改善箇所説明図

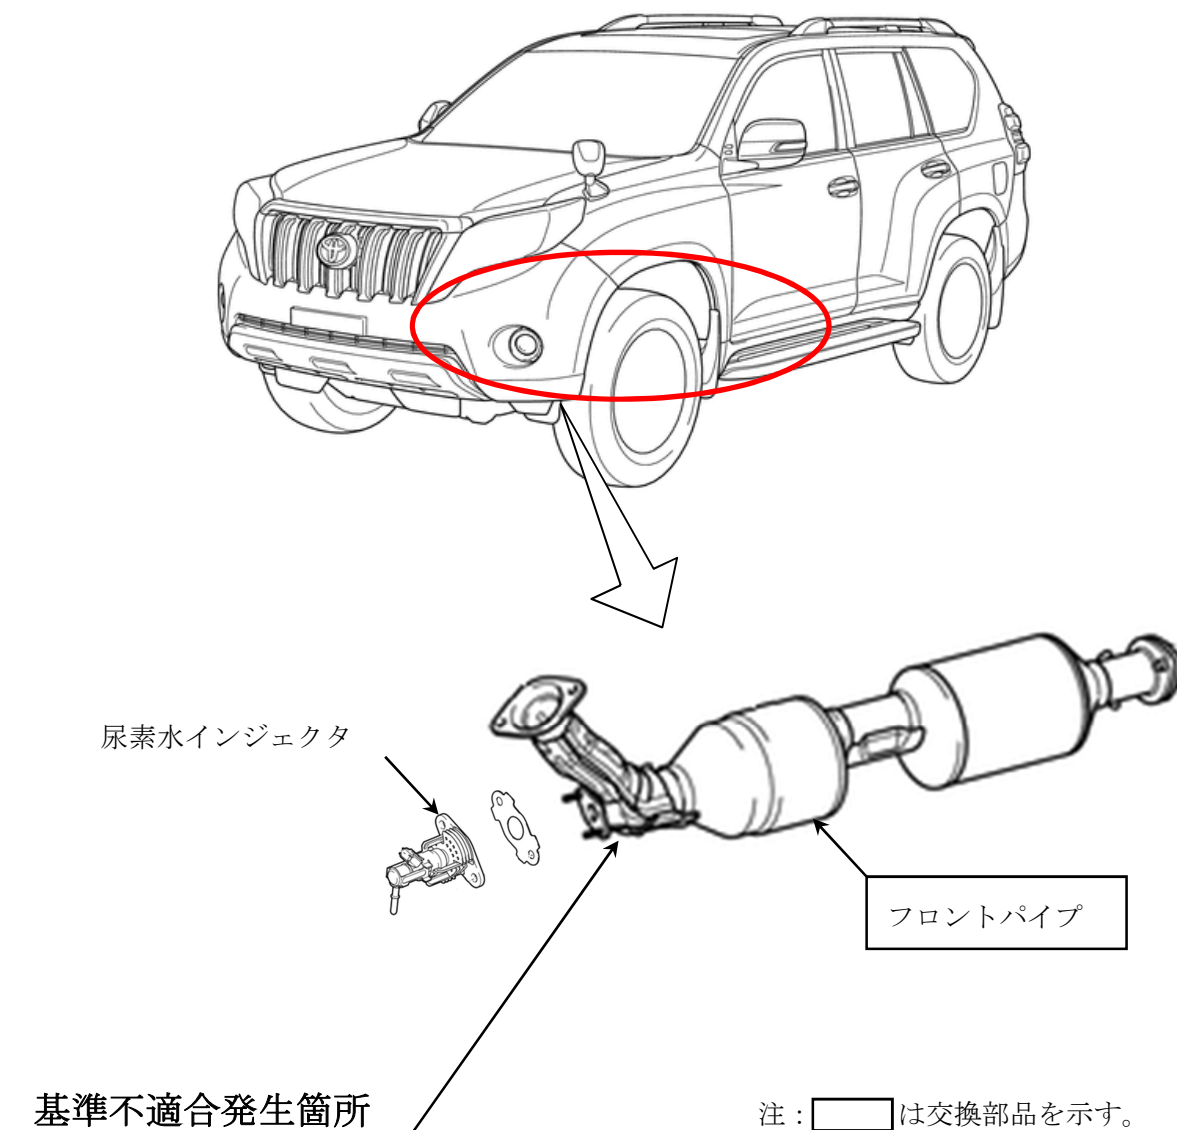
ディーゼル車の排出ガス発散防止装置において、フロントパイプに取り付けられている尿素水インジェクタ固定用フランジの材質が不適切なため、錆によりフランジが亀裂して脱落することがある。そのため、尿素水インジェクタも脱落し、排出ガスが基準値を満足しなくなるおそれがある。

全車両、フロントパイプを良品に交換する。

識別：改善済車両には車台番号打刻の右から 1 桁目上部に黄色ペイントを塗布する。
